**Всемирный форум для согласования правил  
в области транспортных средств**Рабочая группа по общим предписаниям,  
касающимся безопасности**113-я сессия**

**Поправки к правилам, касающимся****городских и междугородных автобусов:****Правила № 107 (транспортные средства  
категорий M<sub>2</sub> и M<sub>3</sub>)****Предложение по дополнению 7 к поправкам серии 06  
и по дополнению 2 к поправкам серии 07  
к Правилам № 107 (транспортные средства  
категорий M<sub>2</sub> и M<sub>3</sub>)****Представлено экспертом от Чешской Республики\***

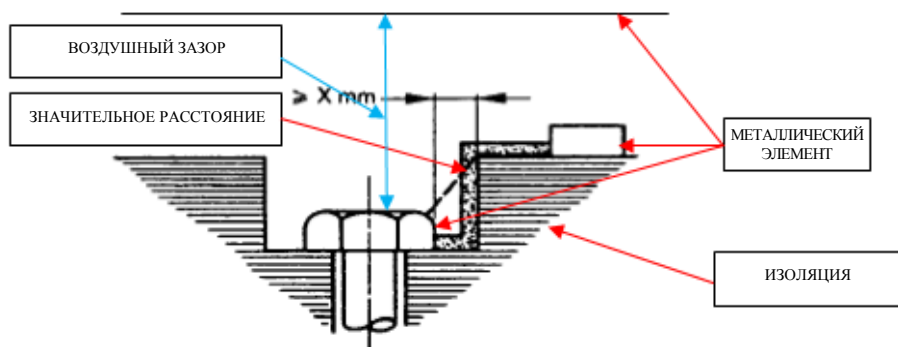
Пункт 3.10.12 изменить следующим образом:

~~Усиленной изоляции в троллейбусах для цепей, напрямую подключенных к воздушной контактной сети, не допускается.~~

**Цепи, напрямую подключенные к воздушной контактной сети, подвергаются двойной изоляции.»**

1. Усиленная изоляция обычно используется во многих случаях, связанных с системами, подвергаемыми двойной изоляции; например, в клеммной колодке внутри металлической коробки инвертора имеется воздушный зазор, причем расстояние между винтом и металлической крышкой является значительным. Этот воздушный зазор рассматривается в качестве «усиленной изоляции», обозначенной на нижеследующем рис. как «ВОЗДУШНЫЙ ЗАЗОР» и «ЗНАЧИТЕЛЬНОЕ РАССТОЯНИЕ».
